# PROTOKOLL ÜBER DIE ÖFFENTLICHE 54. Sitzung des Bau- Planungs- und Umweltausschusses DER STADT GARCHING B. MÜNCHEN AM 02.12.2024

### **TOP 1. Bebauungsplan Nr. 175 "Wohnen am Bürgerpark"; Würdigung der Stellungnahmen und Satzungsbeschluss**

### **Tiefgaragengrenze im Osten**

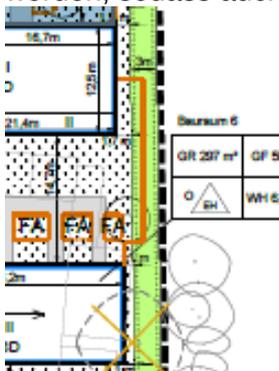
Im Osten zwischen Bauraum 5 und Bauraum 6 ist die Tiefgaragengrenze ebenfalls begrädigt worden, sodass auch hier die Grünfläche / Eingrünung nicht mehr unterbaut werden muss.
